## AEROPORTO "VALERIO CATULLO" DI VERONA - VILAFRANCA

## AEROPORTO VALERIO CATULLO MASTER PLAN

## STUDIO DI IMPATTO AMBIENTALE APPROFONDIMENTI CONOSCITIVI RELATIVI ALLA RIUNIONE PRESSO IL M.A.T.T.M. DEL 07-07-2016 Relazione tecnica

**Figura 1.1** – Posizione delle testate pista 04-22

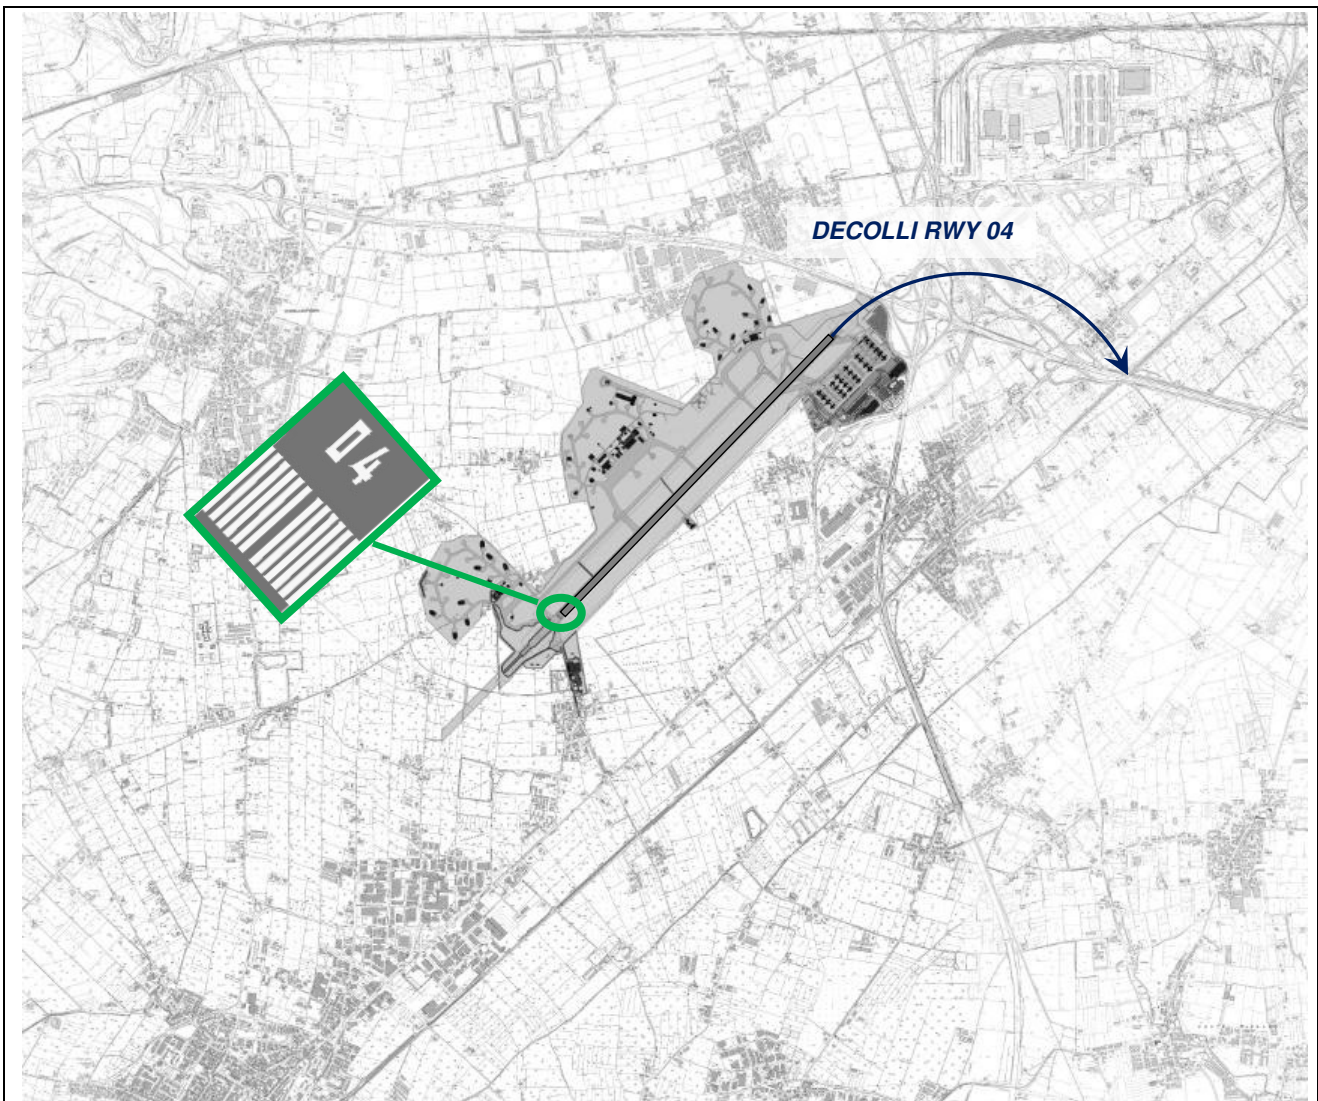
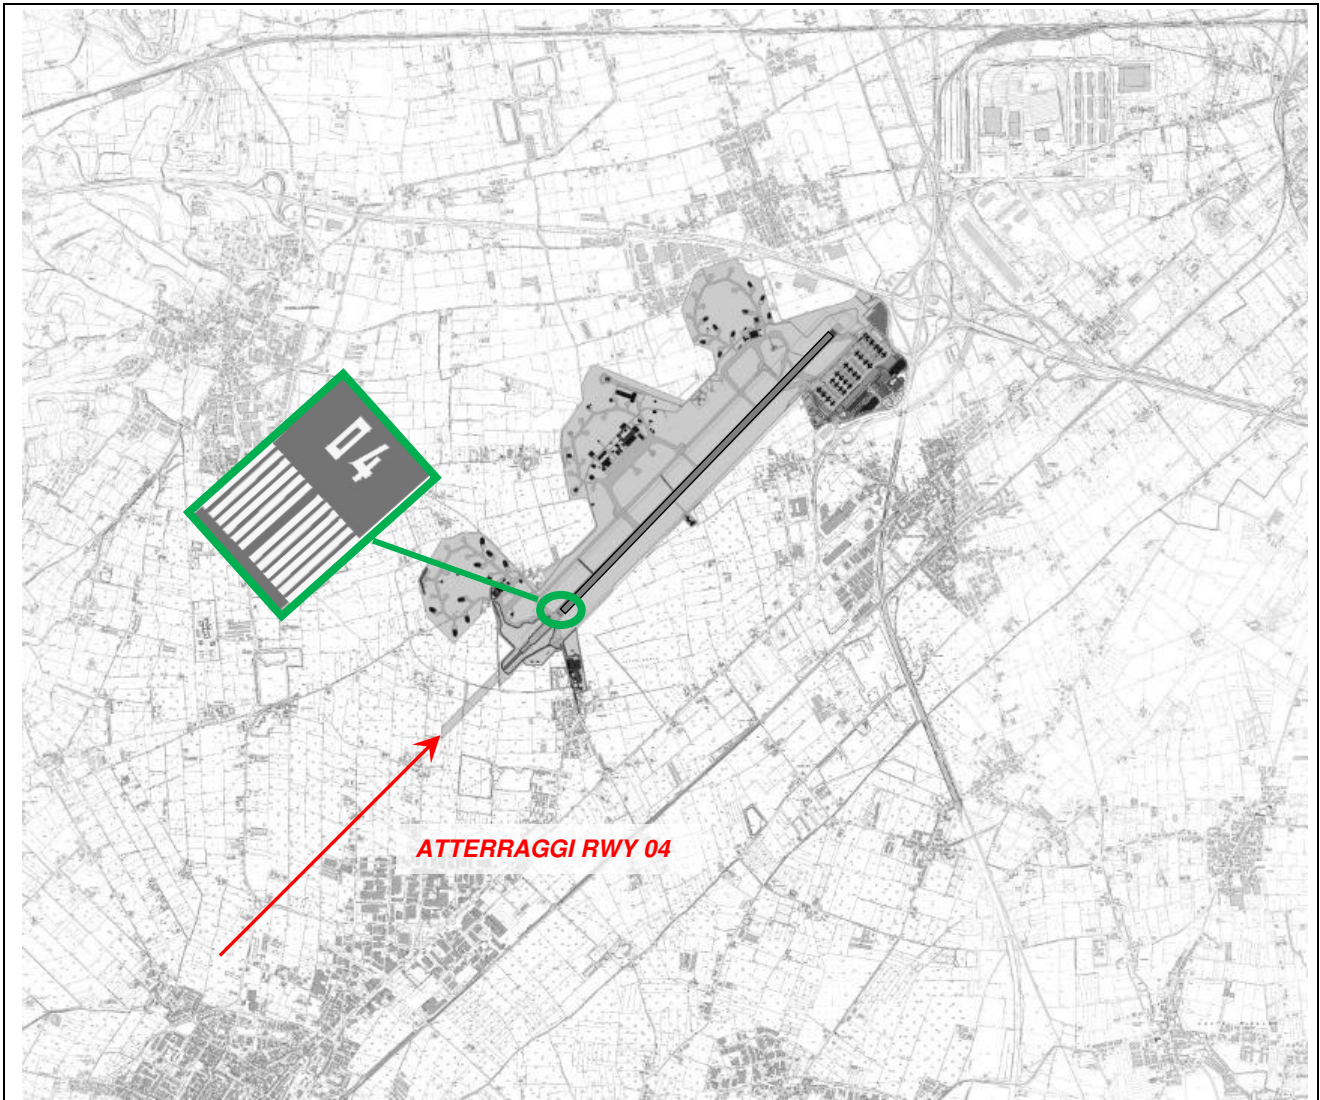
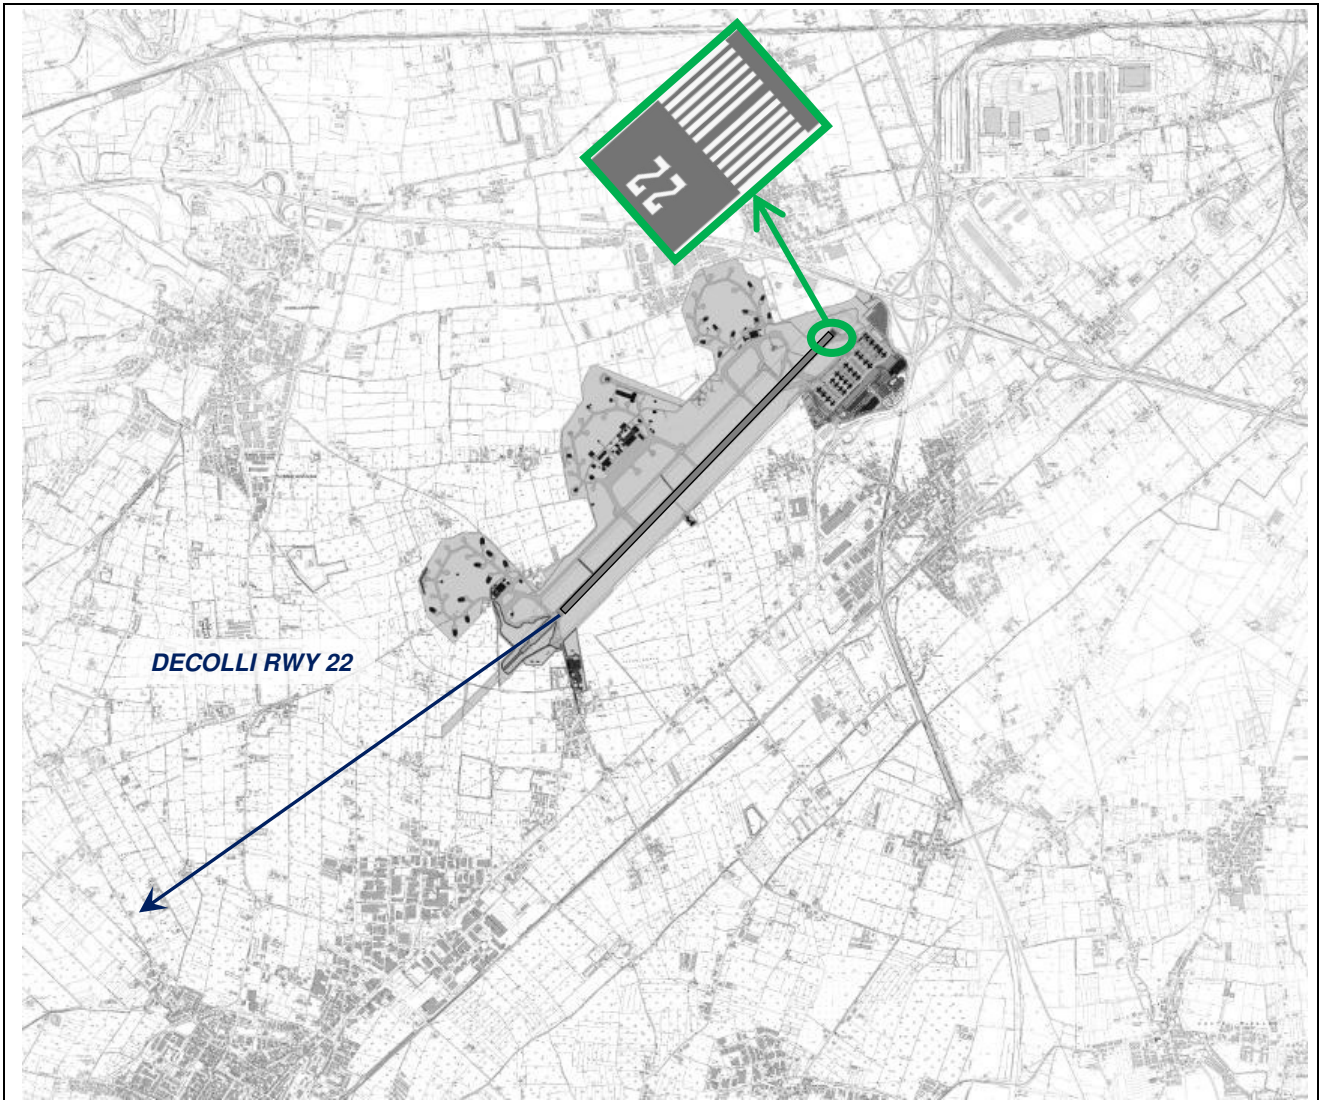
- 1) Le FIG. 3.5.4/3.5.5 a pagg.210/211 indicano una freccia rossa sulla testata 22 però con la scritta RWY 04 al 100%
- 2) A pag. 126 il flusso "Rotte di Decollo" sembra invertito nella "campinatura" quantitativa
- 3) A pag. 481 si dice che "il 92% dei decolli e il 100% degli atterraggi avvengono sulla rotta RWY 04!"
- 4) A pag.228 lo schema indica invece un Decollo/Atterraggio sulla RWY 22!!

La posizione delle testate pista 04 – 22 è indicata in figura 1.1, in particolare:

- TESTATA 04:
  - ✓ utilizzata come inizio della corsa al decollo per i decolli RWY04;
  - ✓ prima testata attraversata dagli aeromobili in atterraggio RWY04.
- TESTATA 22:
  - ✓ utilizzata come inizio della corsa al decollo per i decolli RWY22.

Le procedure di decollo ed atterraggio in atto presso l'aeroporto di Verona Villafranca sono le seguenti:

- DECOLLO RWY04 (decollo verso Nord-Est, iniziando la corsa al decollo da testata 04), indicato in figura 1.2;

- ATTERRAGGIO RWY04 (atterraggio da Sud-Ovest, prima testata pista attraversata: 04), indicato in figura 1.3;

- DECOLLO RWY22 (decollo verso Sud-Ovest, iniziando la corsa al decollo da testata 22), indicato in figura 1.3;

Le diciture delle varie pagine richiamate sono quindi congruenti con gli schemi presentati.

Figura 3.1 – Modello INM (scenario 2030)

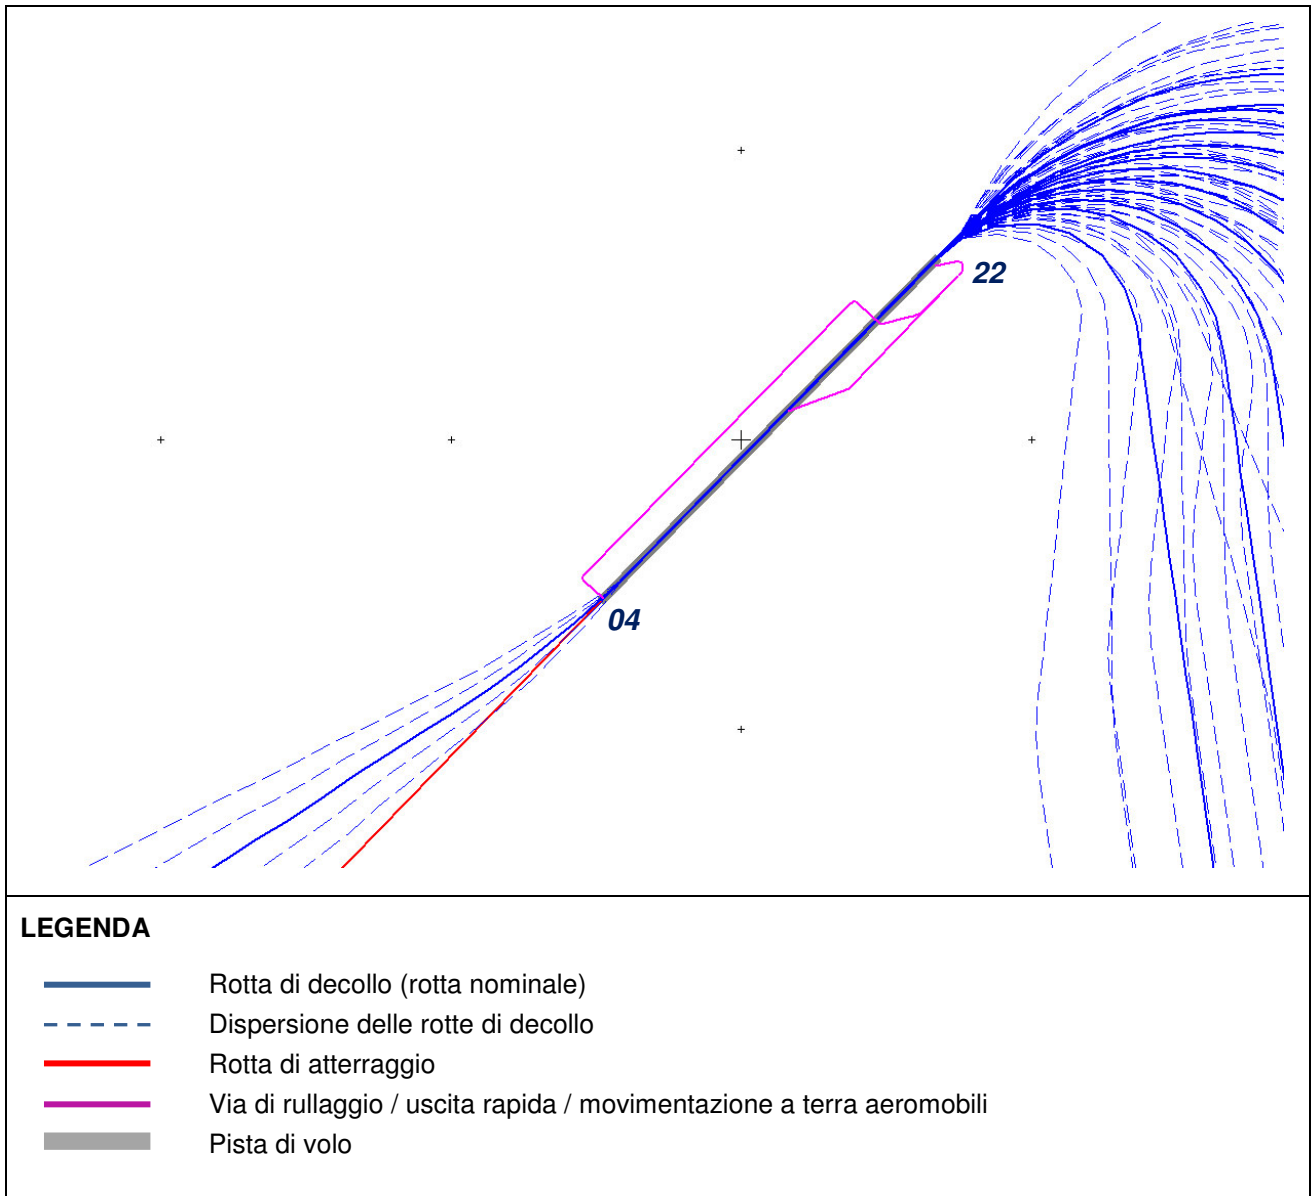
Bene l'utilizzo dell'ottimo e noto software del modello previsionale INM, opportuno sarebbe palesare su di una planimetria tutti i punti referenziati dai quali sono stati acquisiti/inseriti gli input come i decolli e atterraggi, rullaggi, sorvoli, ecc.

I dati di input per la costruzione del modello aeroportuale mediante software INM, per ogni scenario considerato (2014, 2023, 2030), sono i seguenti:

In figura 3.1 seguente si riporta un estratto della rappresentazione grafica del modello INM relativo allo scenario 2030, con identificazione della pista, delle rotte di decollo ed atterraggio (rotte nominali e relativa dispersione) e dei percorsi a terra degli aeromobili (lungo la via di rullaggio, i raccordi e la via di uscita rapida "RET").

**Tabella 3.1** – Descrizione delle postazioni di monitoraggio acustico (LIPX01)

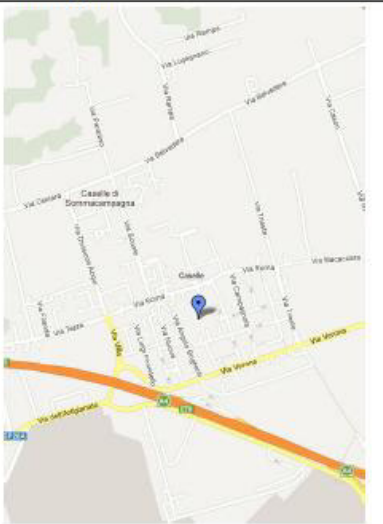
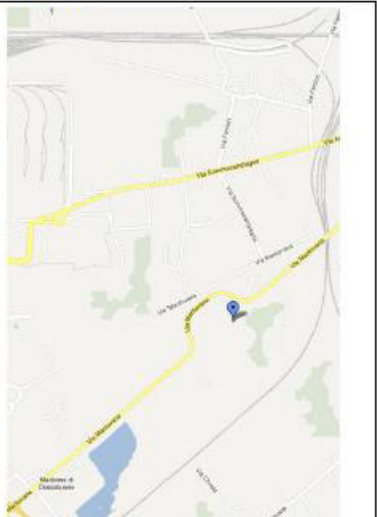
Andrebbe spiegato meglio inoltre il perché di 3 postazioni (LPX02-LPX03-LPX04) oltre la testata 04 interessata solo allo 7,9% dei decolli e una sola postazione la LXP01 oltre la testata 22 dove ci sono il 92,1% dei decolli.

Anche della sola centralina LXP01 non si leggono:

- a) Quali siano state le 3 settimane di maggior traffico scelte (i giorni e i dati del traffico).
- b) Come sono costruiti i dati/valori riportati nelle tabelle relativi a: LVA annuale 2014, LAeq residuo medio 2014, LAeq complessivo 2014.
- c) Perché non è stato fatto il rilevamento dei livelli sonori SEL.

- 4) Il sistema di monitoraggio del rumore aeroportuale registra in continuo i livelli sonori (SEL, L<sub>Eq</sub>, LVA). Le tre settimane di maggior traffico (come previsto dal D.M. 31/10/1997) sono scelte sulla base della registrazione dei voli effettuata dal gestore aeroportuale (giornale di scalo), in particolare per l'anno 2014 le tre settimane di maggior traffico sono risultate le seguenti:

La descrizione delle postazioni e il relativo posizionamento è indicato nelle tabelle 3.1 – 3.2 - 3.3 – 3.4 seguenti.
